Forum mondial de l'harmonisation des Règlements concernant les véhicules

Accord de 1958 – Examen des projets d'amendements aux Règlements existants proposés par le GRSP

Projet de série 03 d'amendements au Règlement n° 95 (Protection en cas de choc latéral)

Communication du Groupe de travail de la sécurité passive*

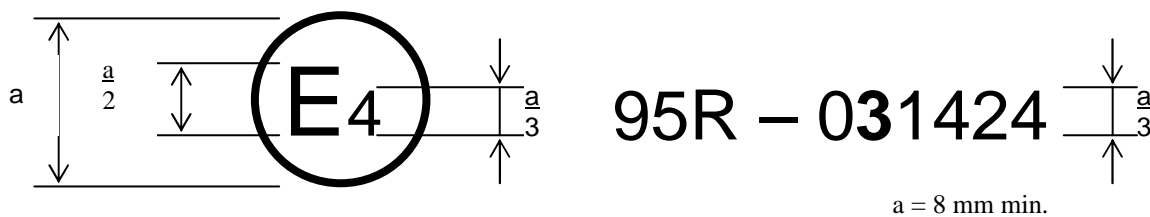
Annexe 1,

Ajouter un nouveau paragraphe, ainsi conçu:

«7. Emplacement de la source d'énergie électrique...».

Les points 7 à 15 deviennent les points 8 à 16.

Modèle A

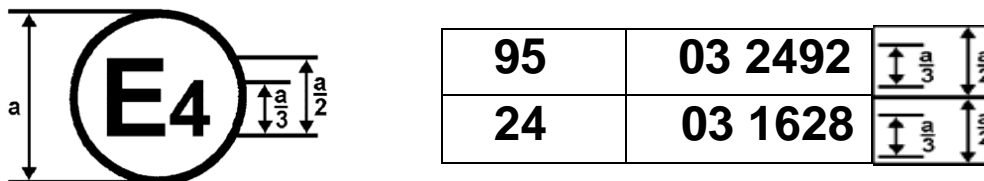
Annexe 2, modifier comme suit:

La marque d'homologation ci-dessus, apposée sur un véhicule, indique que le type de ce véhicule a été homologué aux Pays-Bas (E4), en ce qui concerne la protection des occupants en cas de collision frontale, en application du Règlement n° 95 sous le numéro d'homologation 031424. Le numéro d'homologation indique que l'homologation a été délivrée conformément aux prescriptions du Règlement n° 95 tel que modifié par la série 03 d'amendements.

La marque d'homologation ci-dessus, apposée sur un véhicule, indique que le type de ce véhicule a été homologué aux Pays-Bas (E4), en application des Règlements n^{os} 95 et 24¹. Les deux premiers chiffres des numéros d'homologation signifient qu'aux dates où les homologations respectives ont été délivrées, le Règlement n^o 95 comprenait la série 03 d'amendements et le Règlement n^o 24 la série 03 d'amendements.»

Figure 1
Mesure de V_b , V_1 et V_2

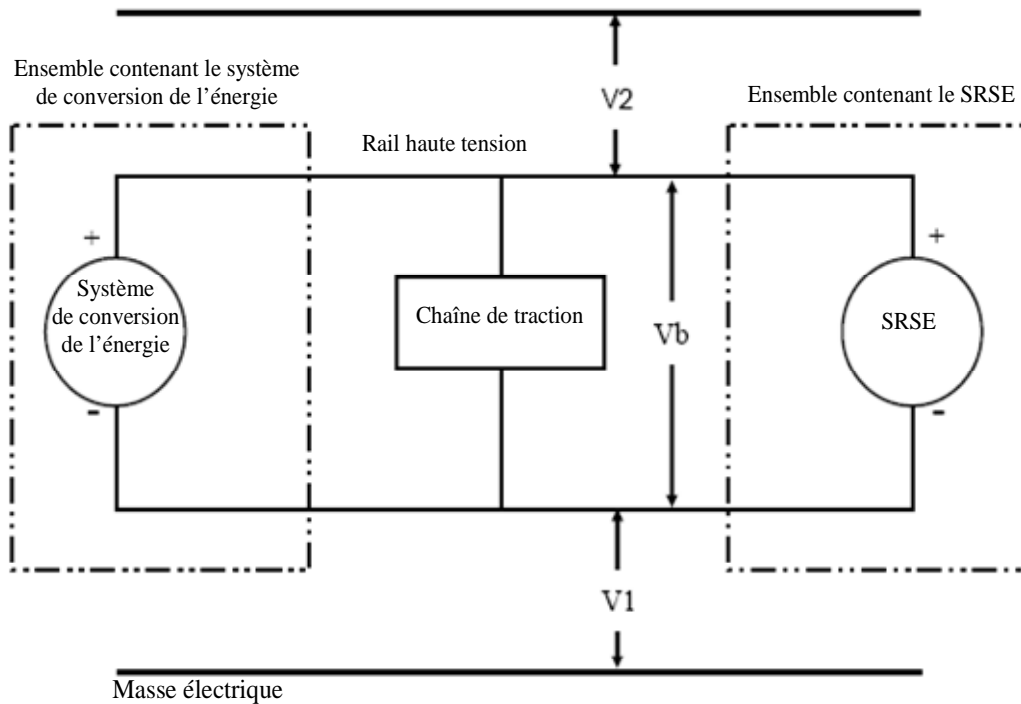
Avant de procéder à l'essai de choc, mesurer et consigner la tension du rail haute tension (V_b sur la figure 1), puis vérifier qu'elle est conforme à la tension de fonctionnement du véhicule prévue par le constructeur.

Après l'essai de choc, mesurer les tensions des rails haute tension (V_b , V_1 et V_2 sur la figure 1).

La tension doit être mesurée entre 5 et 60 secondes après le choc.

Figure 2

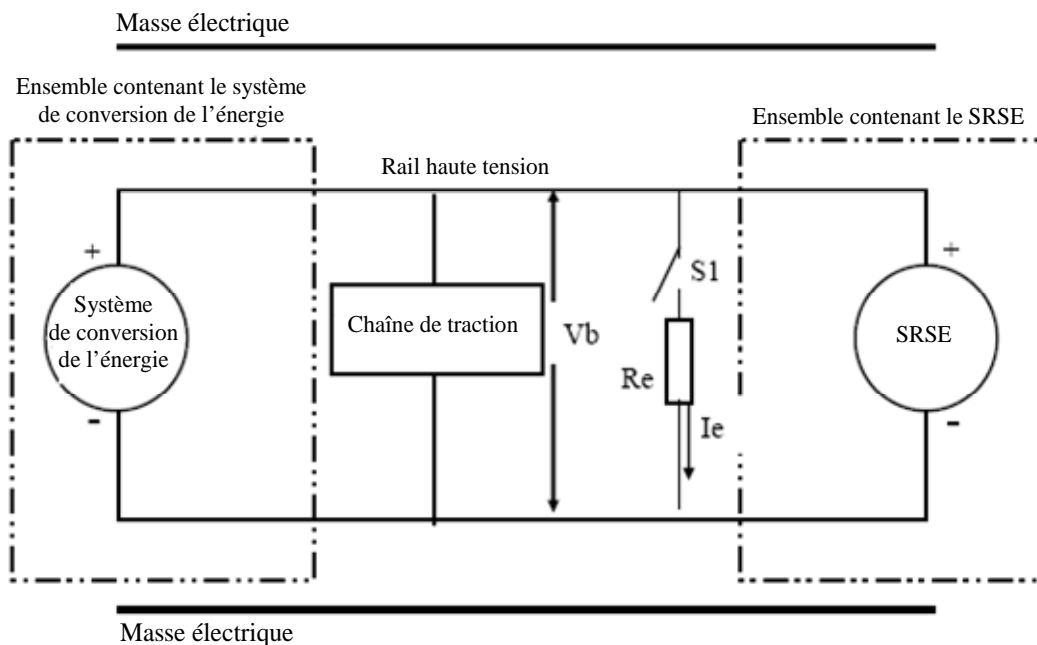
Avant le choc, un commutateur S_1 et une résistance de décharge connue R_e sont branchés en parallèle à la capacitance requise (voir fig. 2).

Au minimum 5 secondes et au maximum 60 secondes après le choc, fermer le commutateur S_1 puis mesurer et consigner la tension V_b et l'intensité I_e . Le produit de la tension V_b par l'intensité I_e est intégré à la période qui s'écoule entre le moment où l'on ferme le commutateur S_1 (t_c) et celui où la tension V_b redescend sous le seuil de la haute tension de 60 V en courant continu (t_h), ce qui permet d'obtenir l'énergie totale (ET) en joules, comme suit:

Mesure de l'énergie du rail haute tension contenue dans les condensateurs X

Figure 3
Mesure de V_1'

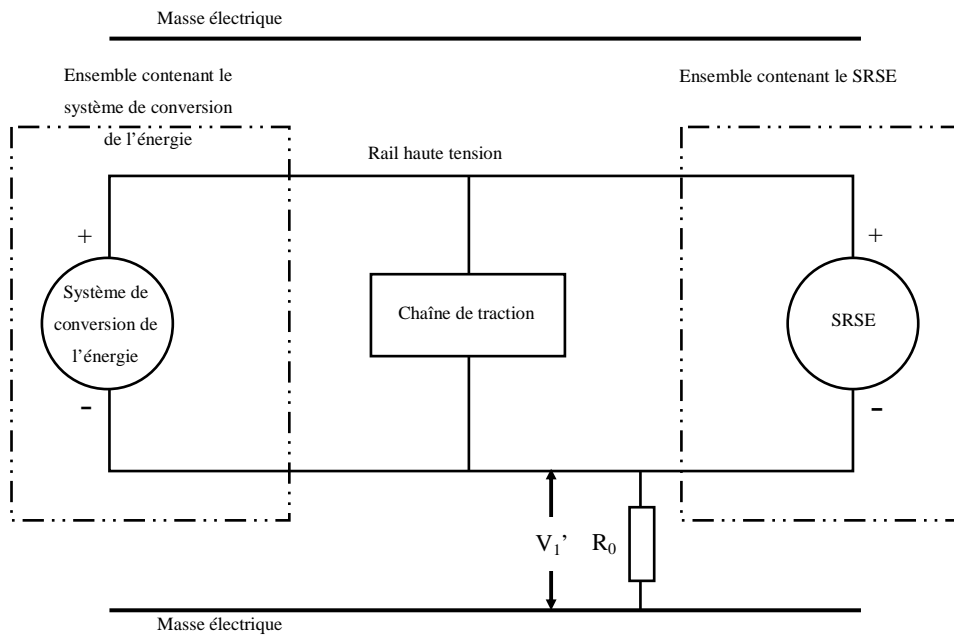
Si V_1 est égale ou supérieure à V_2 , insérer une résistance normalisée connue (R_o) entre le pôle négatif du rail haute tension et la masse électrique. La résistance R_o étant en place, mesurer la tension (V_1') entre le pôle négatif du rail haute tension et la masse électrique (voir la figure 3). Calculer la résistance d'isolement (R_i) en appliquant la formule ci-dessous:

Figure 4
Mesure de V_2'

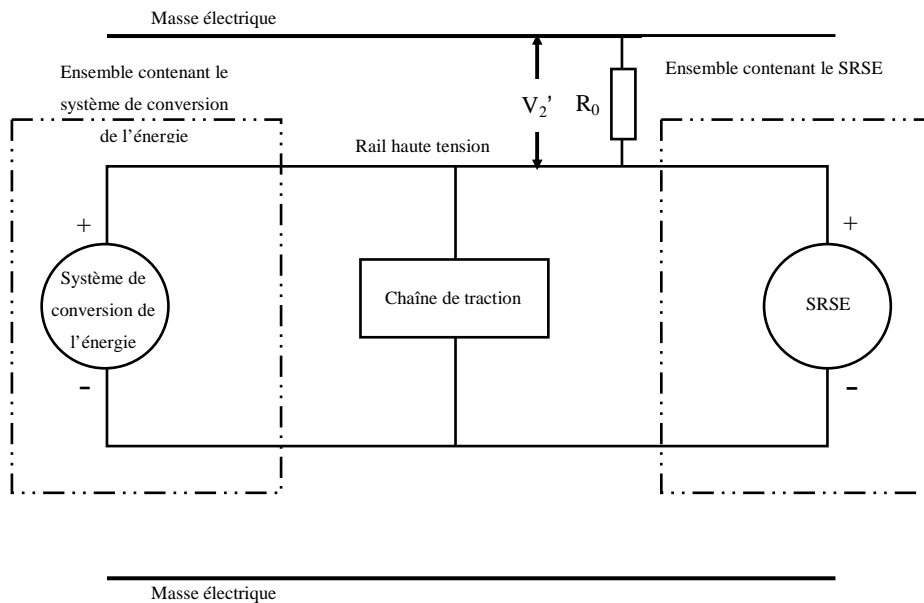
Si V_2 est supérieure à V_1 , intercaler une résistance normalisée connue (R_o) entre le pôle positif du rail haute tension et la masse électrique. La résistance R_o étant en place, mesurer la tension (V_2') entre le pôle positif du rail haute tension et la masse électrique (voir la figure 4).

Figure 1
Doigt d'épreuve articulé

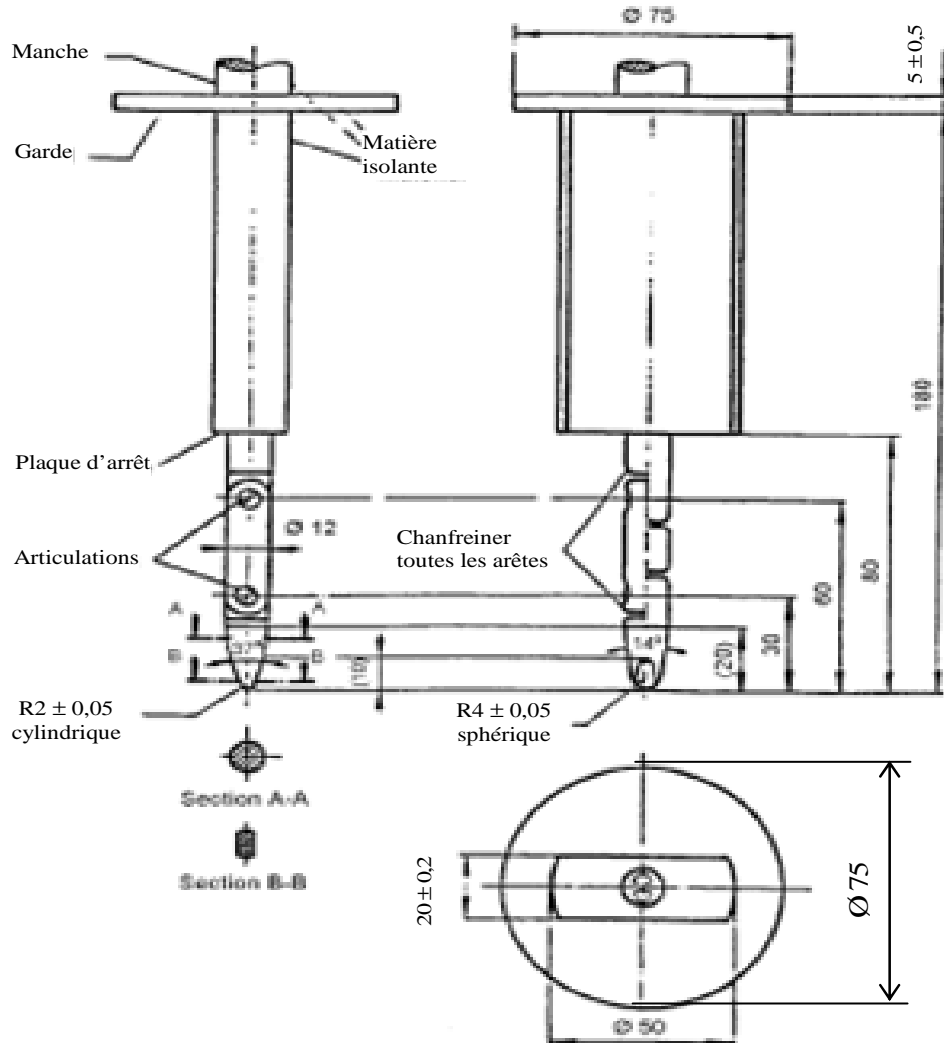
Placer le doigt d'épreuve articulé, décrit à la figure 1 de l'appendice 1, dans tous les interstices ou les ouvertures de la protection physique, avec une force de $10\text{ N} \pm 10\%$, aux fins de l'évaluation de la sûreté électrique. Si le doigt entre partiellement ou entièrement dans la protection physique, le placer dans toutes les positions indiquées ci-dessous.

À partir de la position verticale, plier progressivement les deux articulations du doigt d'épreuve jusqu'à former un angle maximum de 90° par rapport à l'axe de la section adjacente du doigt et les placer dans toutes les positions possibles.

Les deux articulations doivent permettre un mouvement de 90° dans le même plan et dans la même direction, avec une tolérance comprise entre 0 et + 10°.».
